Mission régionale d'autorité environnementale

**Avis délibéré en date du 19 septembre 2019
de la Mission régionale d'autorité environnementale d'Île-de-France
sur le projet de centre de traitement biologique de terres polluées,
porté par la société ENVIRO-CONSEIL ET TRAVAUX à La Courneuve (93)**

Illustration 3: Plan du trafic routier

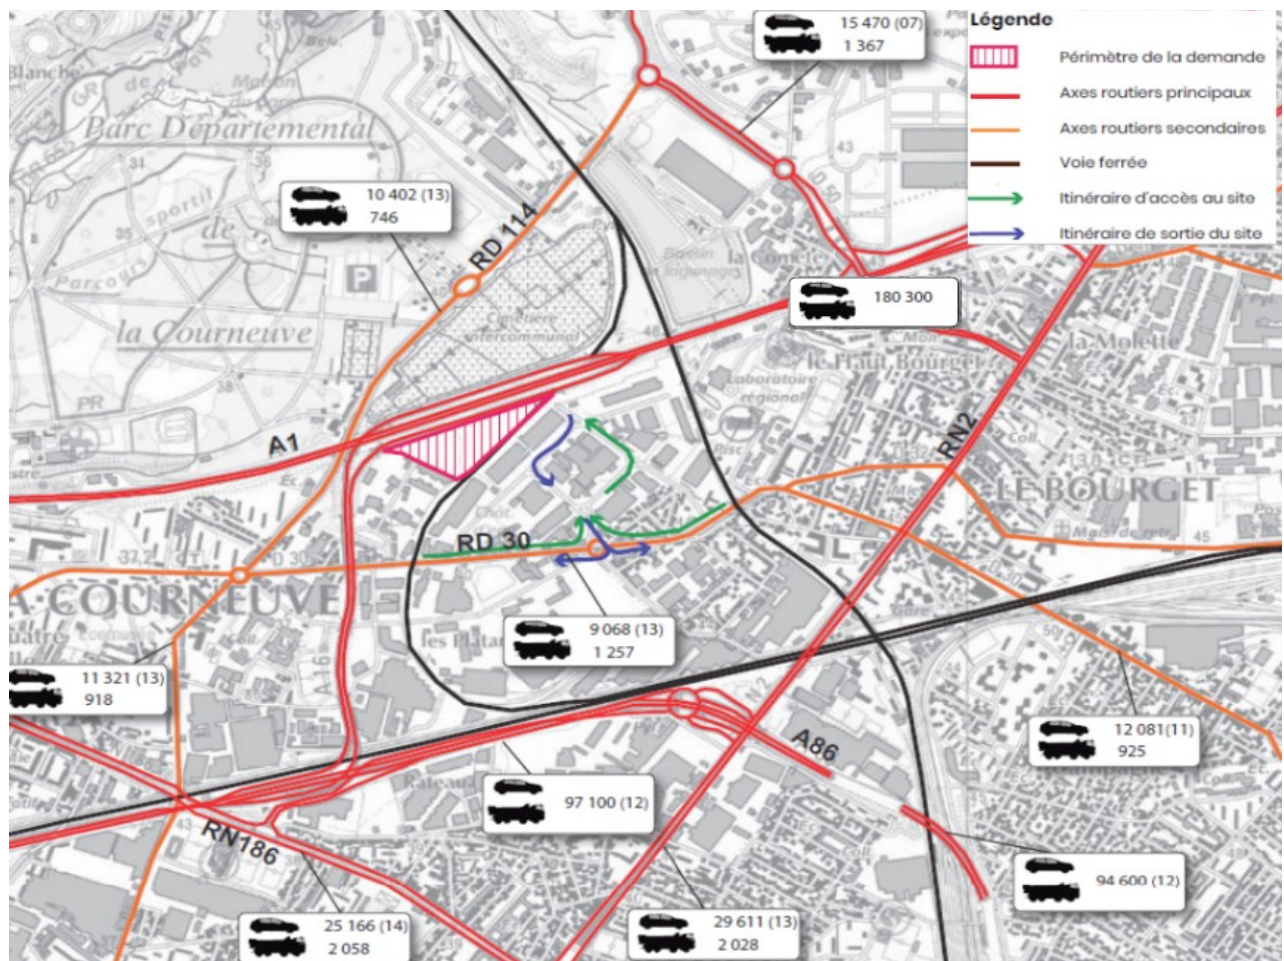
Le dossier ne présente pas d'étude de l'approvisionnement et l'évacuation des terres dépolluées par la voie ferroviaire bien qu'il soit situé à proximité d'une voie ferrée abandonnée. Le site se situe à proximité d'un réseau routier important.

Le projet présente un accès inchangé au site autorisé, c'est-à-dire la route départementale RD 30 (avenue Jean Mermoz qui dessert la zone industrielle cf. Illustration 3). Le trafic sera plus élevé, il s'élèvera à environ 40 rotations de camions par jour contre 16 aujourd'hui (ce qui correspond au trafic de huit camions par jour en moyenne lié à l'acheminement des terres polluées depuis la mise en service du site). Le pétitionnaire a calculé l'augmentation correspondante sur chacun des axes alentour qui serait au plus de 0,43 %. À l'échelle du trafic sur ces axes, celui de ECT resterait négligeable.
